**Brandschutznachweis
nach § 11 BbgBauVorIV zum Bauvorhaben
„Neubau eines Wohngebäudes für Studierende,
Anna-Flügge-Str. 2-3/ Am Kanal 45, 14467 Potsdam“**

Stand: Genehmigungsplanung, Index A – 1. Ergänzung

Zum Brandschutznachweis, Index A der bauart Konstruktions GmbH & Co. KG vom 26.07.2024 ist im Zuge der weiteren Planung eine Ergänzung erforderlich, die nachfolgend näher beschrieben wird.

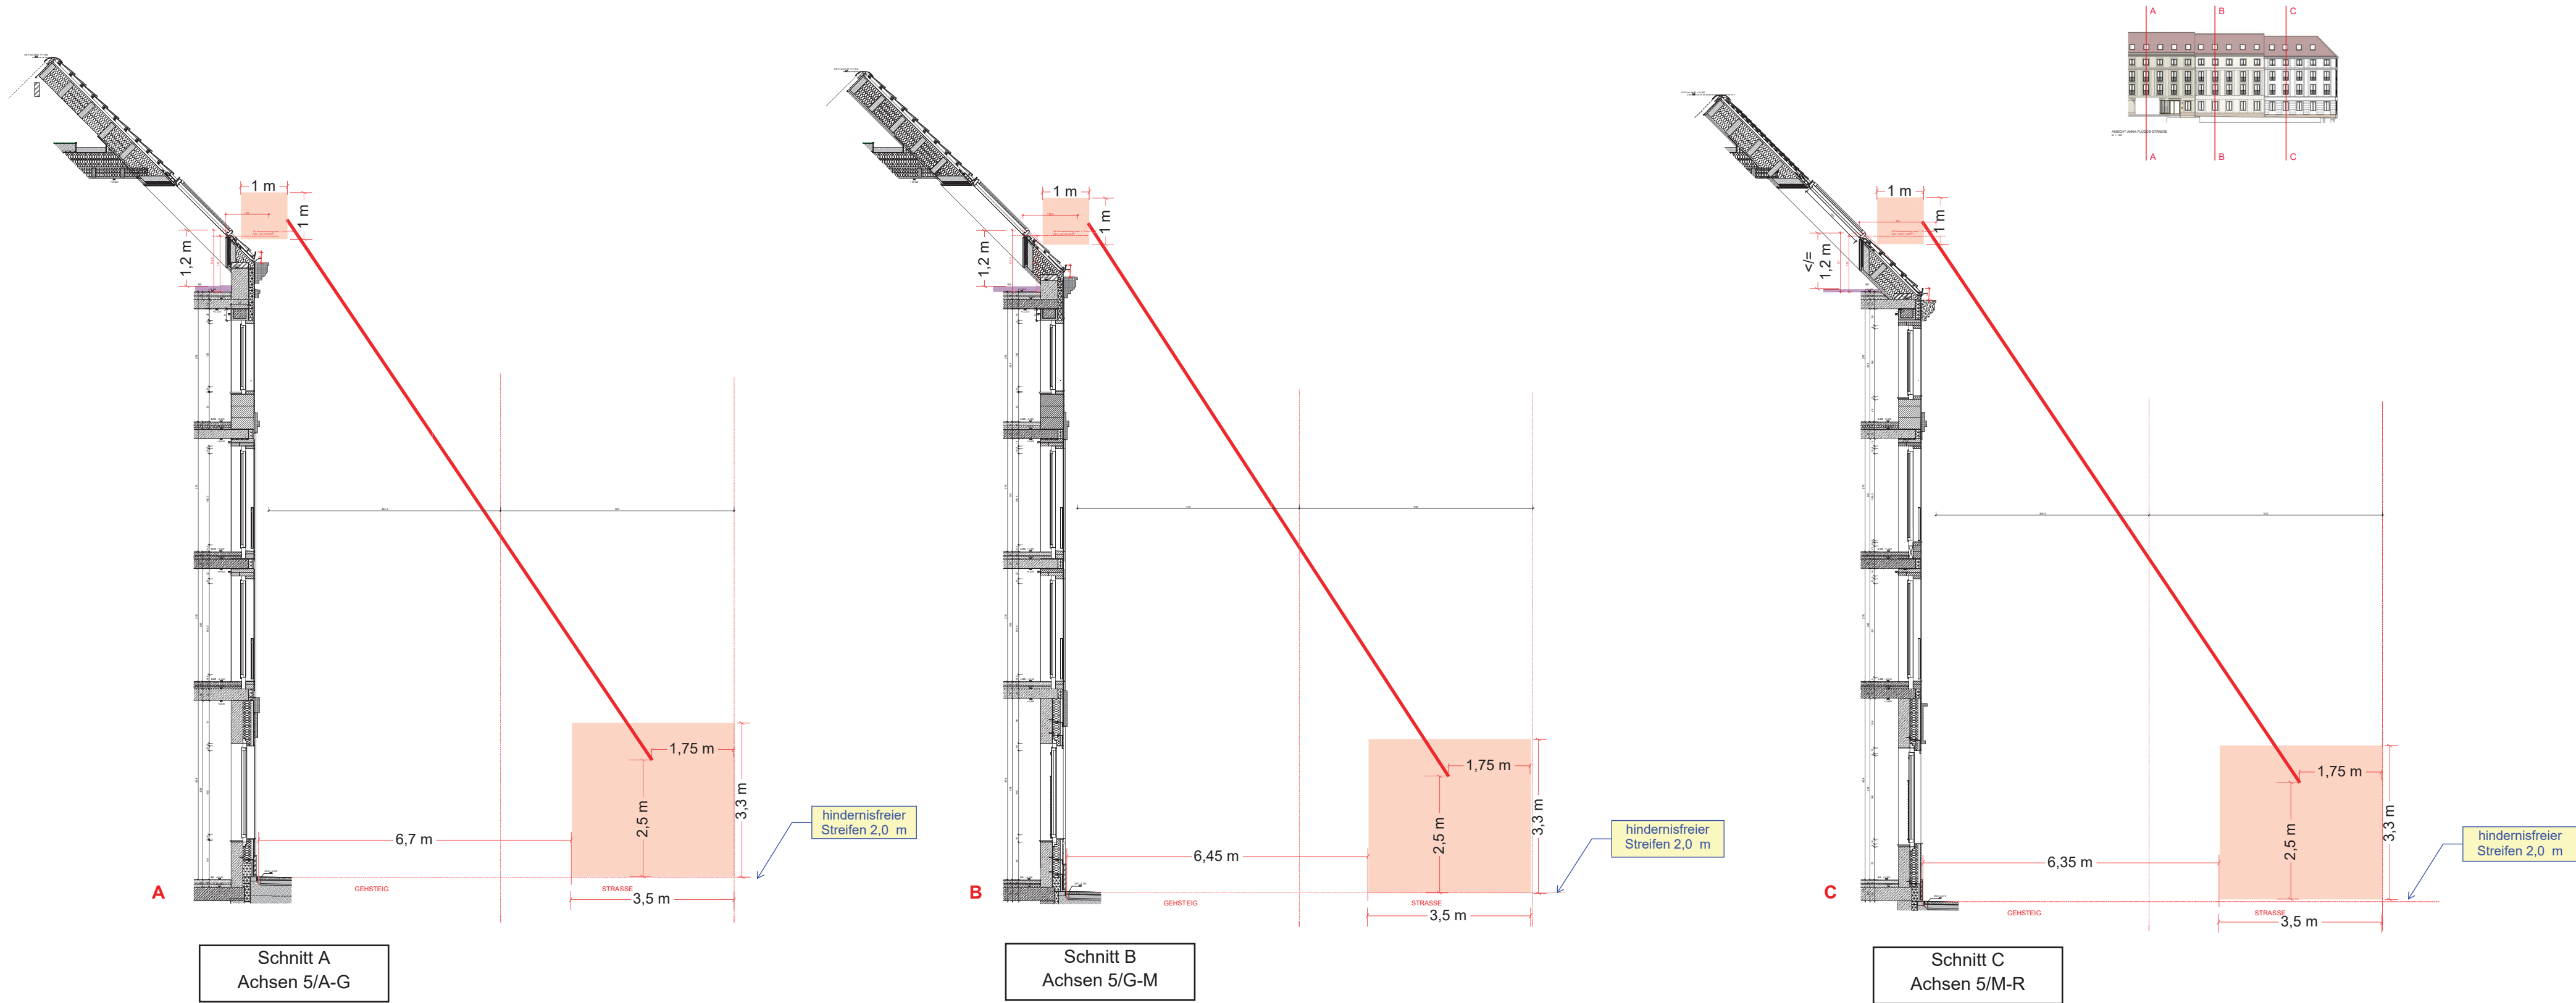
Der bauaufsichtlich geforderte Abstand der Dachflächenfenster zur Traufkante von $\leq 1,0$ m kann aus Gründen des Denkmalschutzes nicht vollumfänglich eingehalten werden, so dass die Brüstungen der Dachflächenfenster teilweise einen Abstand zur Traufkante des Gebäudes bis zu 1,64 m aufweisen. Die Anbringung von entsprechenden Ausstiegshilfen auf den betreffenden Dachflächen zur Rettung von Personen mittels Hubrettungsgerät kann aus vorgenannten Gründen nicht in Betracht gezogen werden.

Abweichung 5: von § 37 (5) BbgBO

Ausführung: Die Fensterunterkante der Dachflächenfenster besitzt einen Abstand zwischen den Achsen 5/G-M von 1,17 m und zwischen den Achsen 5/M-R von 1,64 m zur Traufkante.

- In beigefügtem Plan sind die Möglichkeiten zum Anfahren des Rettungskorbs über die Traufkante hinaus zur jeweiligen Dachfensterbrüstung dargestellt. Unter Berücksichtigung der Aufstellung des Hubrettungsfahrzeuges auf der gebäudeabgewandten Straßenseite wird gezeigt, dass die Unterkante des betreffenden Fensters direkt mit dem Fahrkorb der Leiter erreichbar ist.
- Das Fenster ist von der Außenfläche gut einsehbar, so dass sich zu rettende Personen bemerkbar machen können.
- Der Sachverhalt wurde im Vorfeld mit der zuständigen Brandschutzdienststelle abgestimmt
